DOSSIER CAS PAR CAS

Projet d'installation agrivoltaïque de SAINT JULIEN DE VOUVANTES PV

REPONSE AUX DEMANDE DE COMPLEMENTS

31 octobre 2024

Plan de localisation des haies

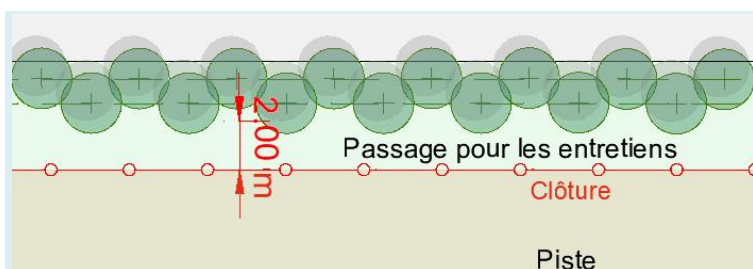
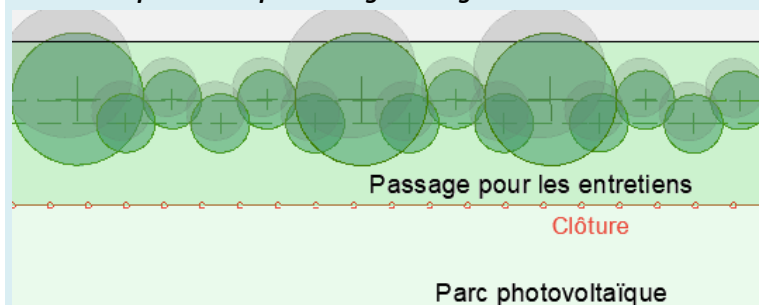
Page 10 : merci de préciser le linéaire et la nature des haies qui seront plantées.

Le détail de cette mesure est décrit dans l'Annexe 8.1 §3.4.2.3 page 67, reprise ci-après :

- ✓ Regarnissage des haies en ajoutant ponctuellement des arbres (2) = environ 260 ml
- ✓ Regarnissage des haies basses en ajoutant une strate haute (3) = environ 445 ml
- ✓ Nouvelles plantations de haies arbustives (4) = environ 170 ml

Schéma de plantation de la haie bocagère arbustive (hauteur 4 à 6,00m)

Schéma de plantation pour le regarnissage de la haie avec une strate arborée
